都市計画変更素案説明会

横浜国際港都建設計画道路
3・4・51号 岸谷生麦線
3・1・3号 東京大師横浜線

変更内容 ①岸谷生麦線と東京大師横浜線との交差点計画の変更
②岸谷生麦線と横浜環状北線との合流位置変更
※詳細は内面のページを参照ください。

① 岸谷生麦線と東京大師横浜線との交差点計画の変更

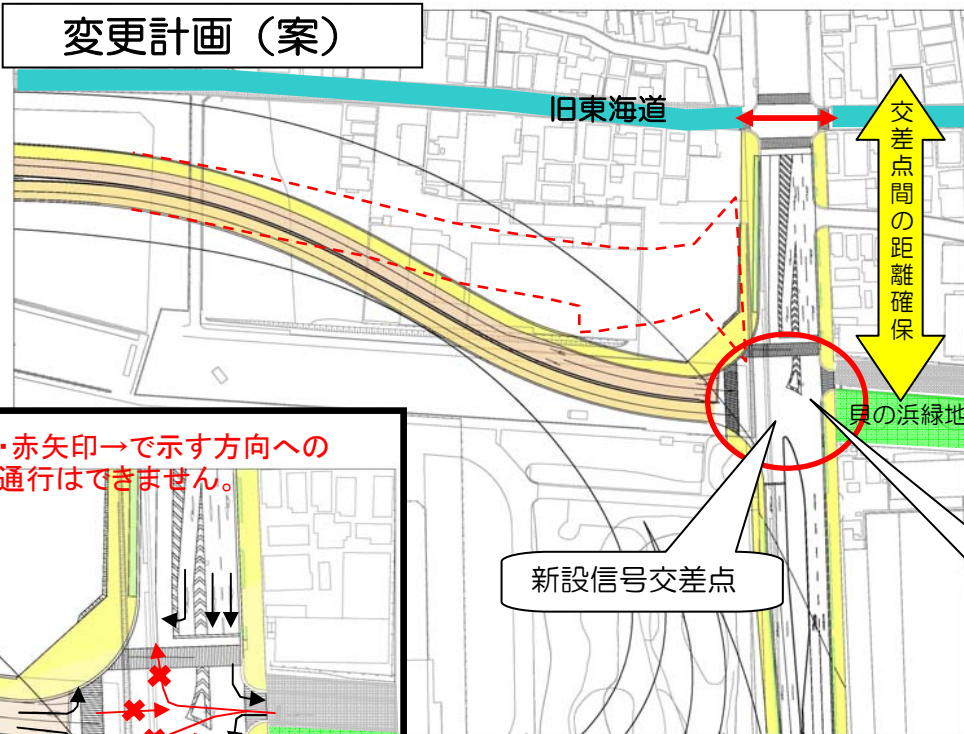
岸谷生麦線と東京大師横浜線との交差点について周辺地域の交通状況や交差点処理等について詳細に検討した結果、交差点の位置を変更することにより更なる周辺交通の利便性の向上や住環境へ与える影響も軽減されることから終点部の位置及び区域を変更するものです。なお、東京大師横浜線については、交差点内に交通島を設置することから、拡幅変更を行い、併せて、「車線の数」を定めます。

現在の交差点計画

現在の計画では・・・

- ・旧東海道の信号交差点と新設信号交差点が近接するため旧東海道の信号交差点を廃止する必要があります。
- ・歩行者の横断は、岸谷生麦線の新設交差点で横断することとなります。

変更計画（案）

変更計画（案）では・・・

- ・旧東海道の信号交差点と新設交差点の距離を離すことにより、旧東海道の交差点を存続します。

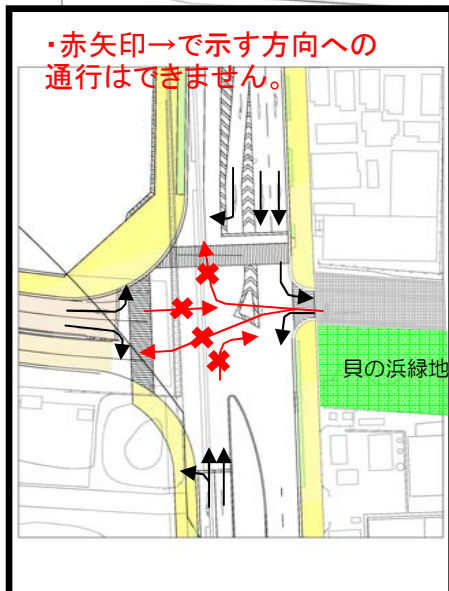
・赤矢印→で示す方向への通行はできません。

・交通規制を行うことで、貝の浜緑地脇の道路へ、岸谷生麦線から直接出入り出来ません。

② 岸谷生麦線と横浜環状北線との合流位置変更

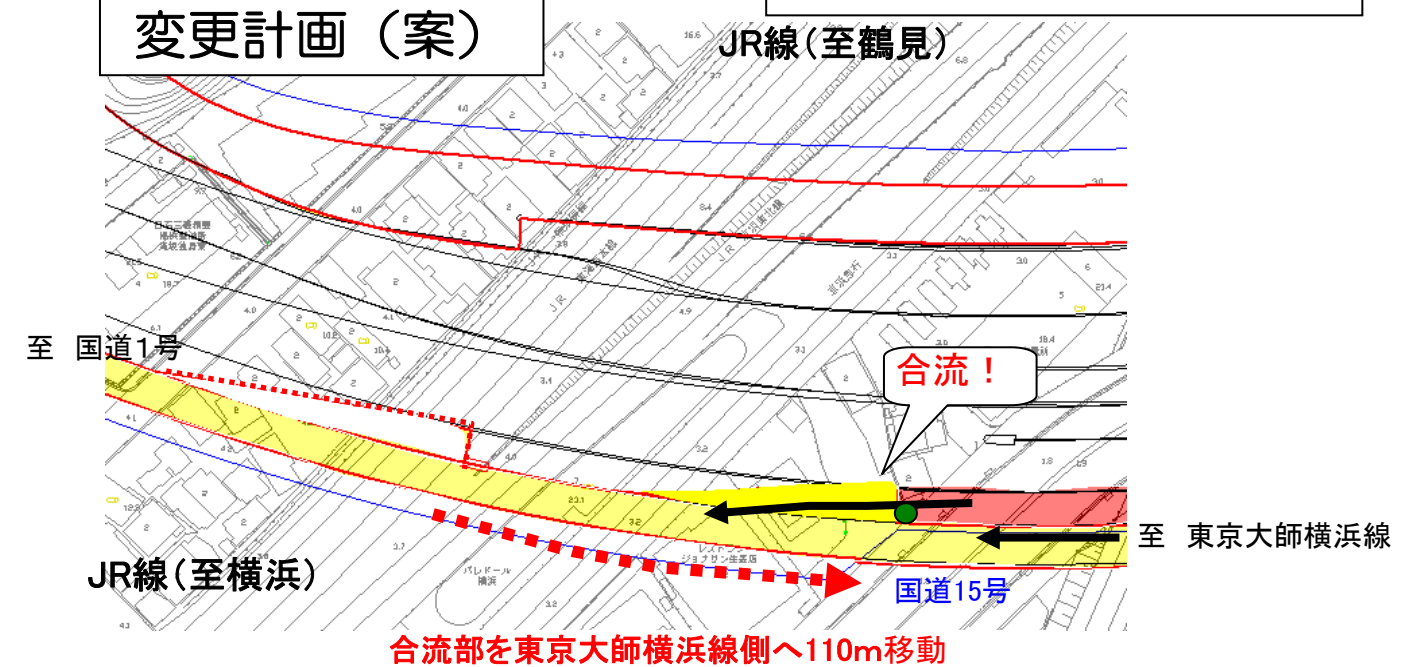
JR交差部において計画されている国道1号方面行きと高速横浜環状北線の合流部について、事業実施に当たり詳細に検討を進めた結果、新生麦出口との合流部を生麦側へ移動することから、区域の一部を変更します。

現状の計画

変更計画（案）

合流部を東京大師横浜線側へ110m移動
